**Verslag huishoudelijke elektrische installatie op laagspanning en zeer lage spanning****Algemeen:**

Referentie: 011-20260629-03	Datum controle: 29/06/2026
Keurder: 011

Eigenaar: Onbekend	EAN-code: Onbekend
Adres installatie: Distelhoek 39 bus 101, 2170 - Antwerpen	Nummer teller(s): 64828615
Distributienetbeheerder installatie: Fluvius	
Datum uitvoering installatie:	<input type="checkbox"/> Vóór 01/10/1981 <input checked="" type="checkbox"/> Tussen 01/10/1981 en 01/06/2020 <input type="checkbox"/> Vanaf 01/06/2020
Type:	<input checked="" type="checkbox"/> Wooneenheid <input type="checkbox"/> Niet-huishoudelijk <input type="checkbox"/> PV <input type="checkbox"/> Batterij <input type="checkbox"/> Laadpaal

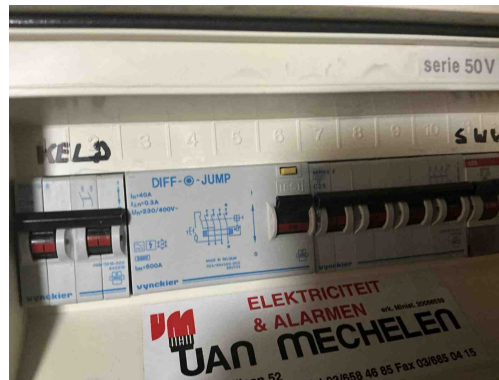
B17 - De voedingsspanning is niet op elk bord vermeld (Boek 1: 3.1.3.3).

Opmerking: Oa bord 1

B04 - De aanduiding van de kringen, klemmen en/of schakelapparatuur ontbreekt, is onjuist of is onvolledig (Boek 1: 3.1.3.1/5.1.6.1).

Opmerking: Oa bord 1

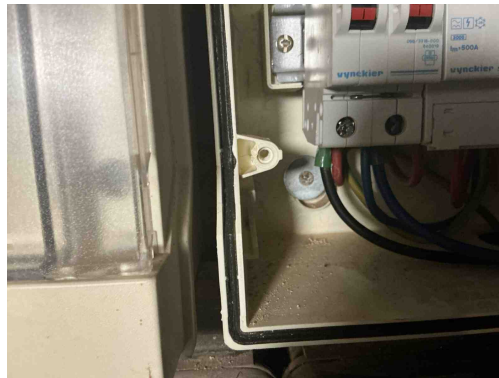
B15 - De (bijkomende) differentieelstroominrichting(en) kan/kunnen overbelast worden door de toegenomen stroom in de installatie (Boek 1: 4.4.1.1).

Opmerking: Oa teller 60A diff 40A

B15 - De (bijkomende) differentieelstroominrichting(en) kan/kunnen overbelast worden door de toegenomen stroom in de installatie (Boek 1: 4.4.1.1).

Opmerking: Oa teller 60A diff 40A

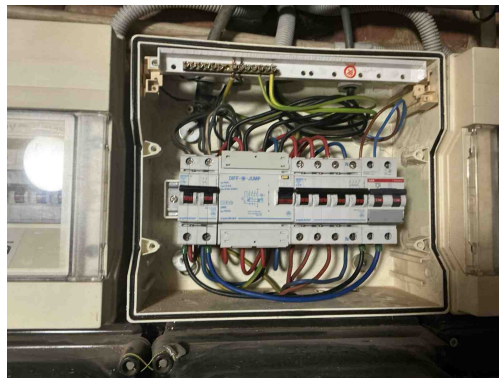
T21 - Het elektrisch materieel is niet geplaatst volgens de voorschriften van de fabrikant/ regels van goed vakmanschap . (Boek 1: 1.4.1.3)

Opmerking: Oa ophangvijzen bord 1
